**СОЕДИНЕНИЯ ТРУБОПРОВОДОВ С ВРЕЗАЮЩИМСЯ  
КОЛЬЦОМ КОНЦЕВЫЕ**

**ГОСТ  
24074—80**

**Изменение № 1 ГОСТ 24074—80 Соединения трубопроводов с врезающимся кольцом концевые. Конструкция и основные размеры**

1—штуцер по ГОСТ 21858—78, 2—накидная гайка по ГССТ 23353—78, 3—врезающееся кольцо по ГОСТ 23354—78, 4—прокладка исполнения 1 по ГОСТ 23358—78

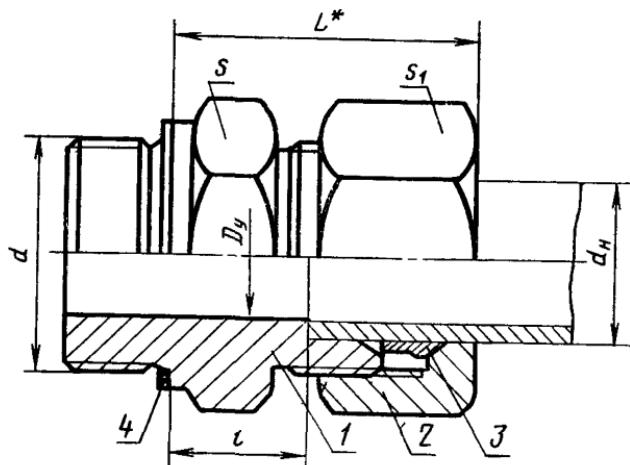
**Пункт 2.** Заменить обозначение размера:  $d_h$  на  $D_h$ ; чертеж. Подрисуночная подпись. Позицию 4 изложить в новой редакции: «4 — прокладка по ГОСТ 23358—87»;
